Kraków, 12.09.2024 r.
ZDW/PW/2024/6619/DN-4/AN
zn. sprawy: ZDW-DN-4-271-62/24

dotyczy: postępowania w sprawie zamówienia pn. Budowa połączenia węzła A4 Brzesko z DW 768 – etap II (nr ZDW-DN-4-271-62/24)

Pytanie nr 154:

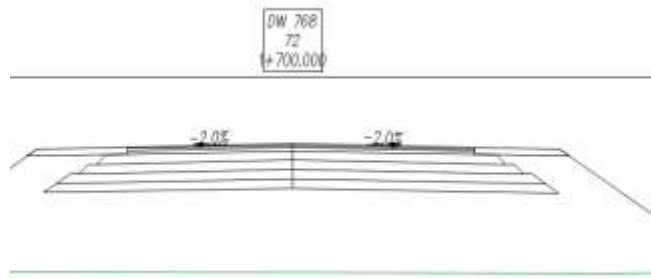
Prosimy o potwierdzenie braku konieczności zastosowania drenażu.

Zamawiający informuje, iż dokumentacja projektowa nie zakłada budowy odwodnienia wgłębnego – drenażu. Jednocześnie nadmienia się, iż nie można wykluczyć konieczności wykonania takiego odwodnienia na etapie realizacji robót – w celu zapewnienia właściwego odwodnienia placu budowy. Konieczność taka lub jej brak będzie wynikać z technologii robót przyjętej przez Wykonawcę. Wszelkie koszty wykonania odwodnienia placu budowy przewidzianego na potrzeby realizacji inwestycji należy skalkulować w ofercie jako roboty niezbędne do wykonania.
